OGGETTO: I.D. VIP 2843 trasmissione parere n. 1664 CTVA del 28 novembre 2014. Procedura ex art. 21 D.Lgs 152/2006 e ss.mm.ii., realizzazione di un nuovo terminal alla Bocca di Lido di Venezia per l'ormeggio delle grandi navi crociera, progetto Venis Cruise 2.0, proponente DPConsulting s.r.l

Commissione Tecnica di Verifica dell' Impatto Ambientale – VIA e VAS

Parere n. 1664 del 28/11/14

Progetto	ID 2668 – ID VIP 2843 Realizzazione di un Nuovo Terminal alla Bocca di Lido di Venezia per l'ormeggio della Grandi Navi da Crociera. Progetto Venis Cruise 2.0
Proponente	Duferco Sviluppo S.r.l. e D.P. Consulting S.r.l.

Figura 2 - estratto da tavola TCLV_S_000_DENG_D_0006_Area manovra ormeggio navi

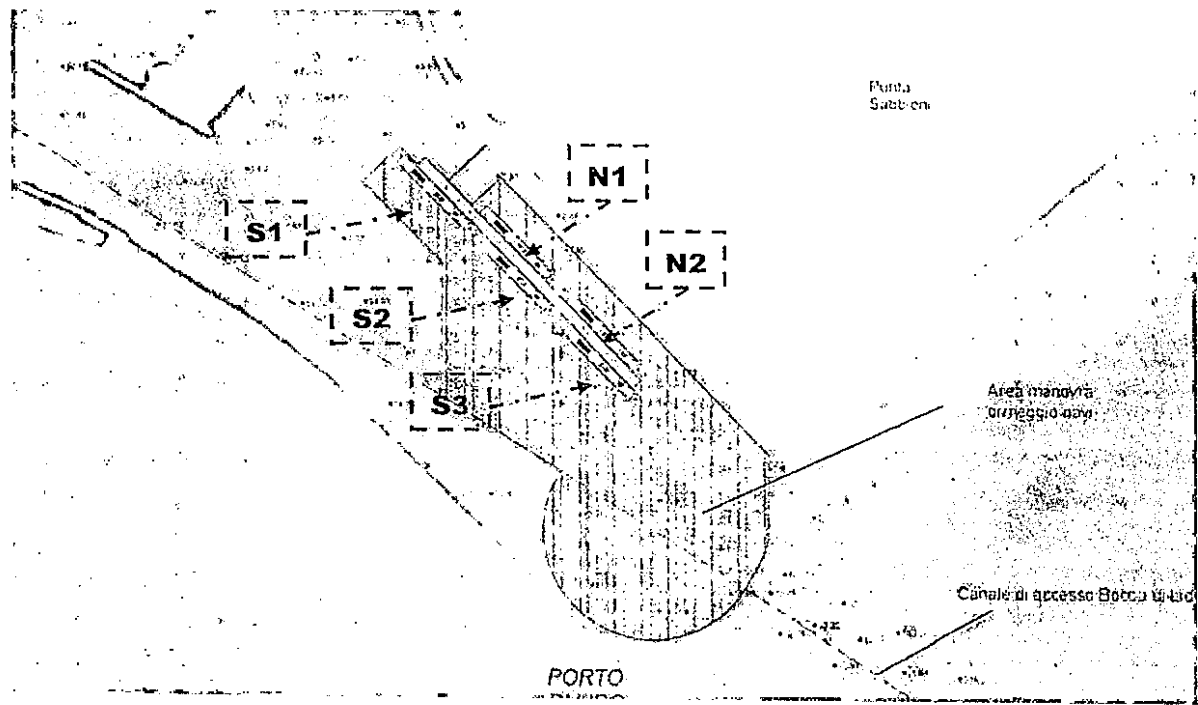
Le modalità di ormeggio e di stazionamento delle 5 navi da crociera prevedono lo stazionamento di due navi poste sul lato Nord del molo e di tre navi poste sul lato Sud del molo (vedi Figura 2).

Nel SIA dovranno essere meglio descritte e verificate le prescrizioni e le limitazioni alla navigazione al fine di garantire che vi sia spazio di manovra sufficiente per il passaggio e la manovra di tutte le imbarcazioni in tutte le differenti configurazioni.

In particolare rispetto alle due navi da ormeggiare nel lato nord del molo si chiede valutare:

- la fattibilità dell'ormeggio della nave più interna (N1) se già presente la nave più esterna (N2);
- i margini di manovra per l'uscita della nave più interna con la presenza della nave più esterna;
- gli effetti indotti nelle soffolte che il proponente prevede di realizzare (come compensazione ambientale) a circa 70 metri di distanza dalla diga foranea lato Cavallino Treporti;

Stesse valutazioni per le operazioni di ormeggio, di uscita e di manovra della nave più interna da ormeggiare nel lato a sud (S1) del terminal con la contemporanea presenza delle altre due navi (S2 e S3).

Si chiede inoltre di sovrapporre le aree di "manovra e ormeggio navi" previste in questo progetto con le aree di "manovra e ormeggio navi" previste, ed autorizzate in VIA, della vicina darsena da localizzare a sud della diga foranea lato Lido che ha avuto parere favorevole con prescrizioni con D.G.R. n. 1114 del 26/07/2011.
